Sostituzione del braccio tenditore 534 0062 20 con il 534 0340 10 per la Mercedes Actros

INA 0047

Figura 1 534 0062 20 (versione sostituita)

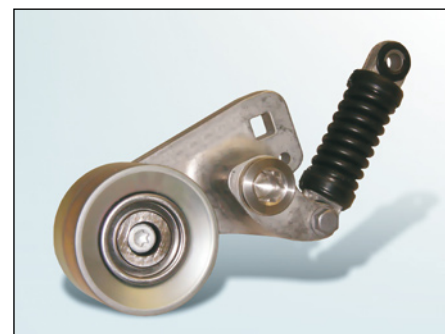
Il braccio tenditore 534 0062 20 (Figura 1) non è più disponibile e viene sostituito dal numero articolo 534 0340 10 (Figura 2).

Le principali differenze sono una diversa puleggia di rinvio con migliori prestazioni in termini di scorrimento e una diversa piastra di fissaggio.
